Семьдесят седьмая сессия

Женева, 4–7 апреля 2017 года

Предложение по дополнению 7 к первоначальному варианту Правил № 128 (светодиодные источники света)

Представлено экспертом от Международной группы экспертов по вопросам автомобильного освещения и световой сигнализации (БРГ)*

Рис. 1

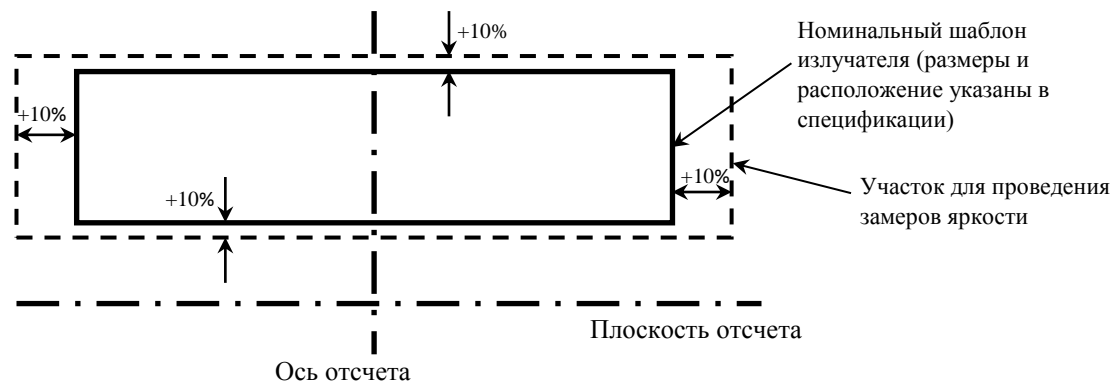
2. Замеры яркости участка проводят в пределах решетки, равноудаленной в обоих направлениях.
3. Зону 1a и зону 1b определяют по значениям замеров яркости участка, образуемого номинальным шаблоном излучателя (указанным в соответствующей спецификации в приложении 1) и увеличенного со всех сторон по обводу шаблона на 10% (см. рис. 1). Значение L_{98} соответствует 98-му перцентилю всех значений, полученных для этих замеров яркости.

Рис. 2

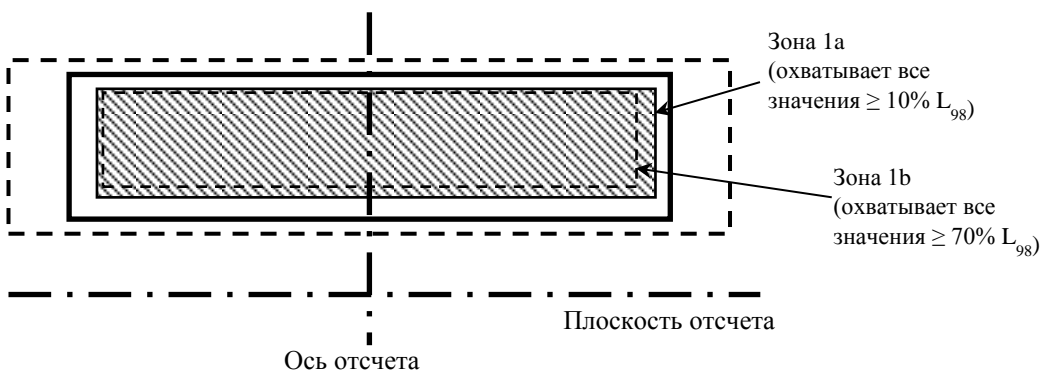
- 3.1 Зона 1a (светоизлучающая зона) представляет собой наименьший периферический прямоугольник, ориентированный в том же направлении, что и номинальный шаблон излучателя; в этот прямоугольник вписываются все точки замеров яркости, для которых значение L_{98} превышает на 10% или более. Значение L_1 – это среднее арифметическое значений всех замеров яркости в зоне 1a (см. рис. 2). Значение $R_{0,1}$ – это соотношение поверхности зоны 1a, где значение яркости составляет более 10% от значения L_1 . Значение $R_{0,7}$ – это соотношение поверхности зоны 1a, где значение яркости составляет более 70% от значения L_1 .

- 3.2 Зона 1b представляет собой наименьший периферический прямоугольник, ориентированный в том же направлении, что и номинальный шаблон излучателя; в этот прямоугольник вписываются все точки замеров яркости, для которых значение L_{98} превышает на 70% или более.

Рис. 3
Определение зоны 2

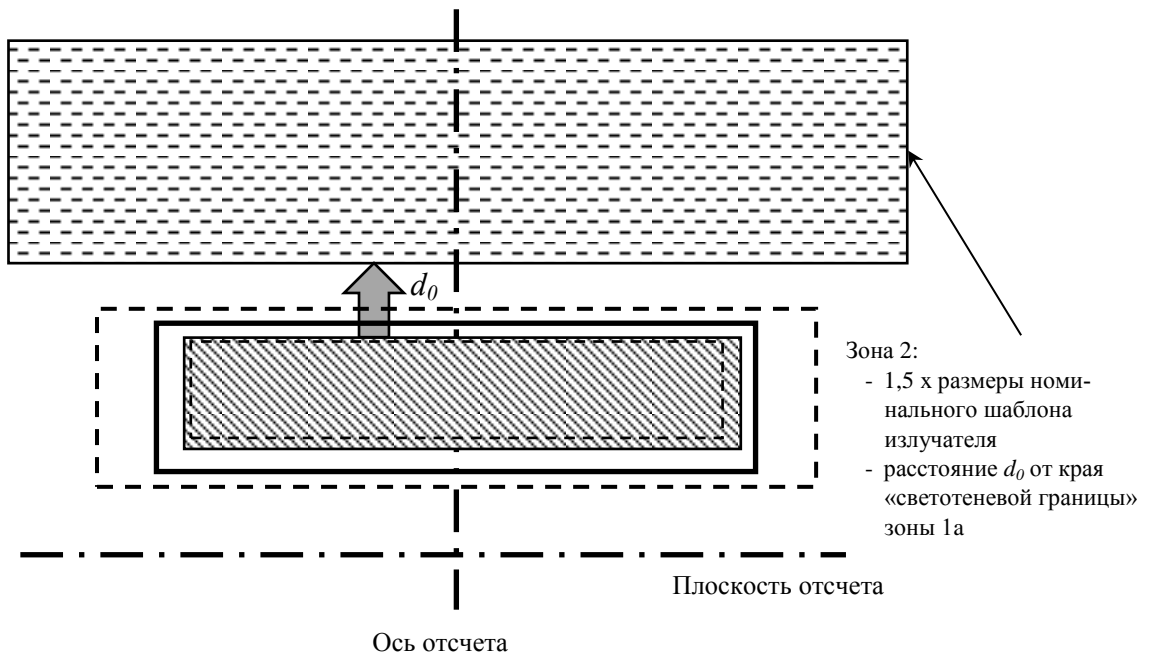
4. Зона 2 по своим размерам в обоих направлениях в 1,5 раза превышает размеры номинального шаблона излучателя, указанного в соответствующей спецификации в приложении 1, и размещается симметрично этому номинальному шаблону на расстоянии $d_0=0,2$ мм до зоны 1a, если в спецификации не указано иное (см. рис. 3). Значение L_2 – это среднее арифметическое 1% всех замеренных значений яркости в зоне 2, которые характеризуются наиболее высокими показателями.
